NITTO KOGYO

発行No.	C瀬開-2026-01 改1	発行月	2026年9月

ステンレス自立制御盤キャビネット SE モデルチェンジ・機種追加による仕様変更詳細

ステンレス自立制御盤キャビネット SEについて、現行のE,OE,SOEと仕様/外観を統一するモデルチェンジを実施します。あわせて、ライトベージュ塗装仕様の機種追加を行います。

①　アイボルト部変更

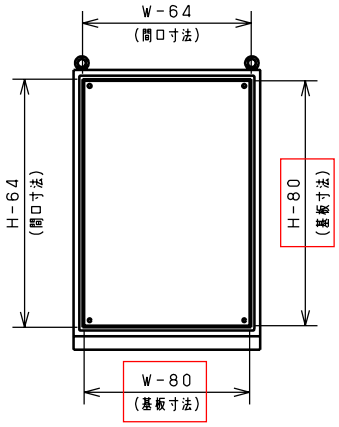
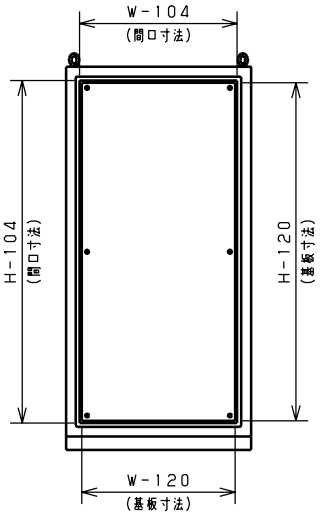
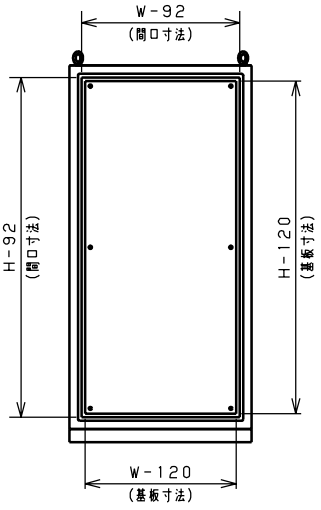
旧	新
アイボルト補強あり  	アイボルト補強なし・角座金

③　パッキン形状を変更

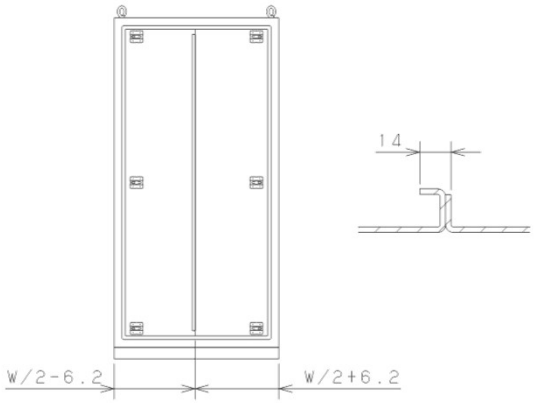
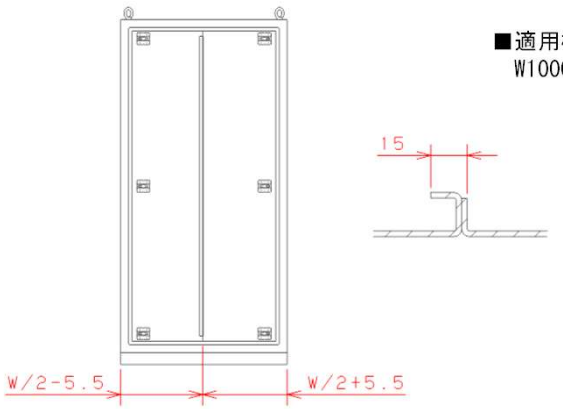
旧	新
  中空構造のパッキン	  スポンジ状のパッキン 防水・防塵性の 信頼性向上のため

④　製品高さ（H寸法）によって2種類の構造となっていたものを1つに統一

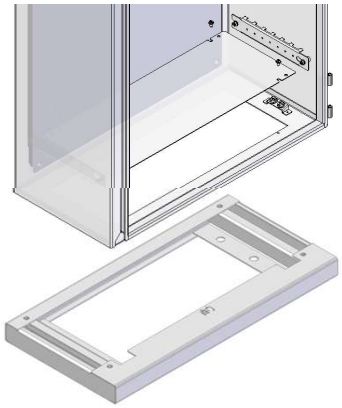
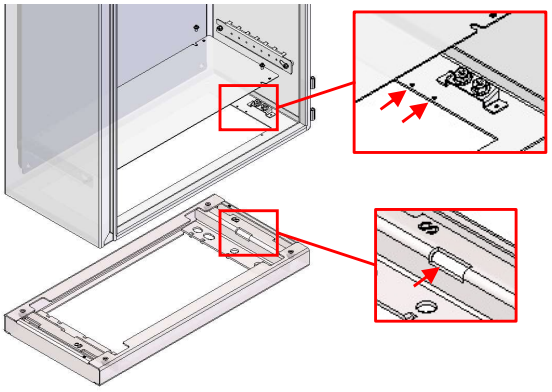
旧	新
H1200以下とH1200超で異なるボデー水切り曲げ寸法と板厚 H1200以下  本体板厚 t1.5 H1200超  本体板厚 t2.0	全てのサイズで構造・板厚を統一  本体板厚 t2.0
H1200以下とH1200超で異なるハンドル ステンレス 防水平面ハンドル H1200以下  H-85S H1200超  H-87S	H寸法に関わらず同一ハンドルに変更 全てのH寸法  H-87S
ロッド棒付機種区分 止め金のみ：SE35-78、-710、-712 ロッド棒付：上記以外の機種	止め金のみ：SE35-78、-710 ロッド棒付：上記以外の機種（SE35-712はロッド棒付に変更） 止め金およびロッド棒の形状が変更となり、新旧互換性はありません。
ボデー間口寸法と基板寸法 H1200以下  H1200超  	構造の共通化によってH1200以下機種の基板寸法が縮小となります。 全てのH寸法

⑦　下面開口プレートの取付穴追加、基台側にねじ逃がし穴追加

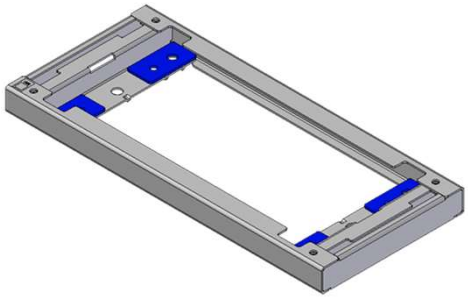
旧	新
	下面開口プレート変更「2分割タイプ」に対応するため、ねじ穴を追加し、ねじ先端の逃がし穴として基台に切り欠きを追加します。 （これらの穴は標準品では使用しません）
